PLCシリーズ表示器動作制御スイッチの変更について

ペルチェコントローラPLCシリーズの表示器動作制御スイッチを以下の通り変更いたします。

変更適用時期：2018年4月1日以降のご注文分から

スライドスイッチタイプ（丸和コーポレーション MD-02G）

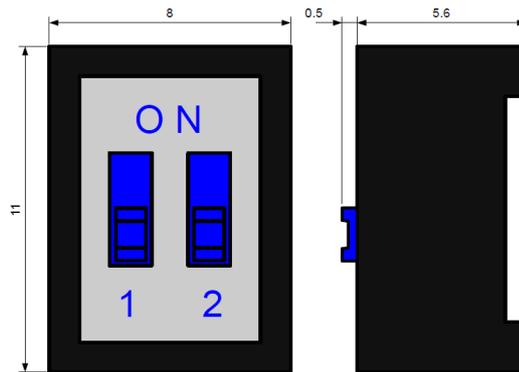
スイッチの寸法が異なりますので、ケースなどに組み込む際はご注意ください。
寸法図は参考寸法です。詳細は部品メーカー様のデータシートをご確認ください。

<現行品>

※現行品をご希望の場合はお問い合わせください。部品の在庫状況によってはご希望に添えない場合があります。

①スライドスイッチタイプ（CTS 208-2）

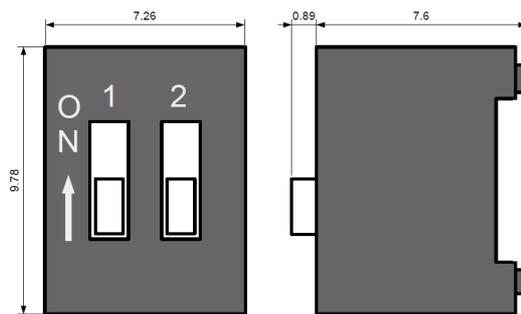
<変更品>

以下の2品種より選択していただけます。ご注文時にご指定ください。
ご指定が無い場合は、「①スライドスイッチタイプ」で製作いたします。

②ロッカースイッチタイプ（Grayhill 76SB02T）※上側を押すとON、下側を押すとOFF
